改善箇所説明図

基準不適合発生箇所

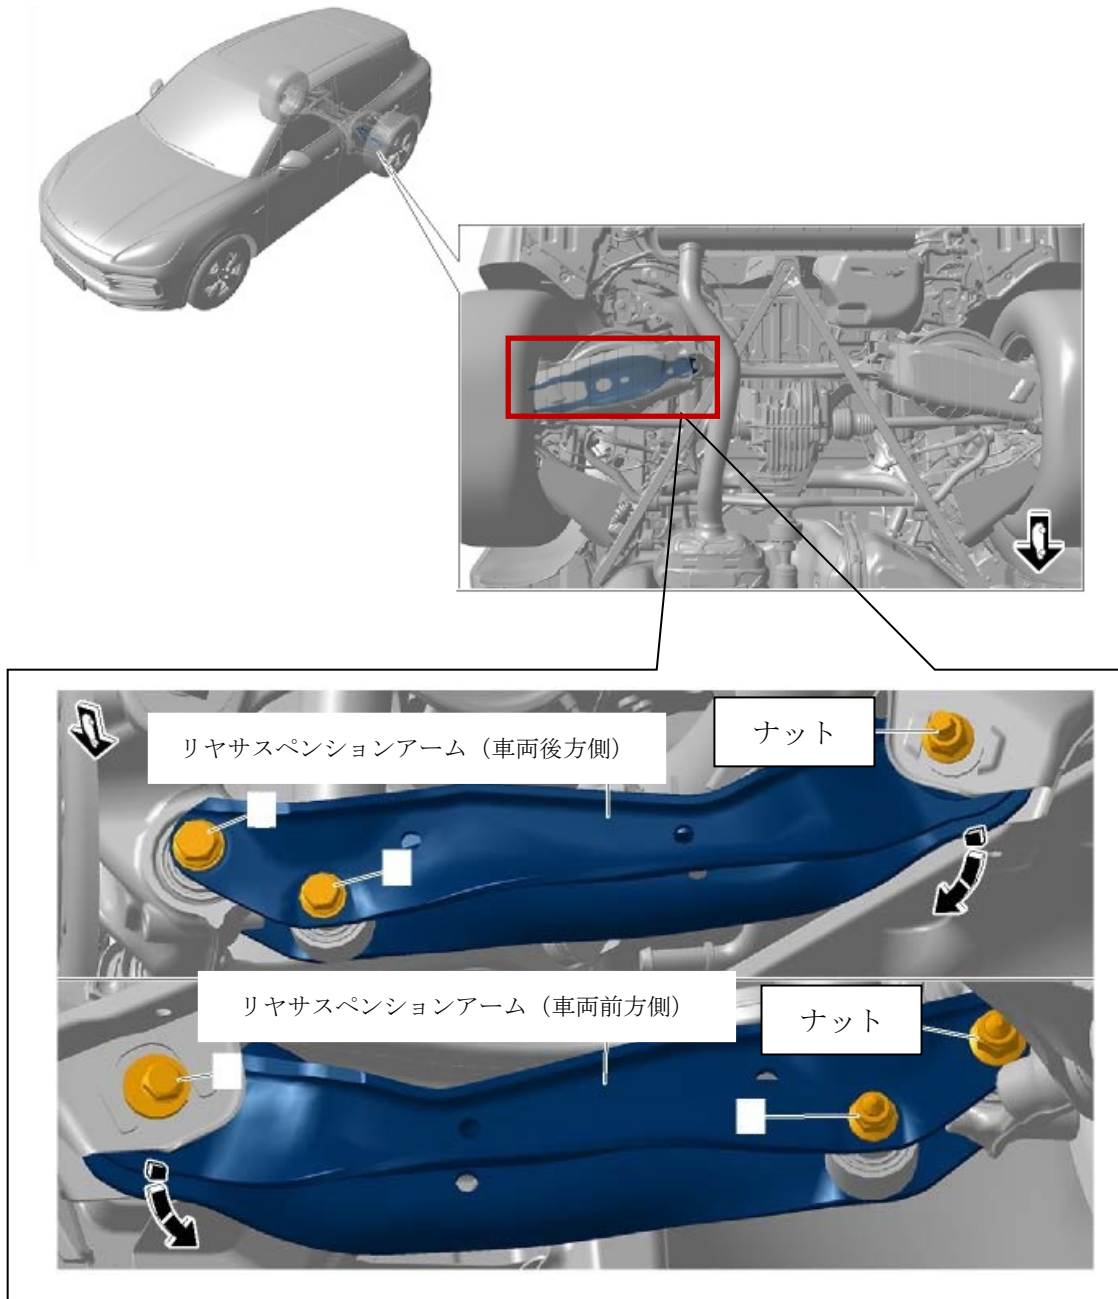
外3218(令和3年6月11日付け)のリコール届出において、作業指示が不適切なため、リヤサスペンションアームを固定するナットを交換後にアライメント調整がされていないことがある。そのため、タイヤが早期に摩耗し、最悪の場合、異常摩耗によりタイヤがパンクするおそれがある。

全車両、アライメント点検をして必要に応じて調整する。また、タイヤに異常摩耗が発生している場合は新品に交換する。

識別： 改善済車両には車台番号打刻1桁目の下に黄色ペイントを塗布する。
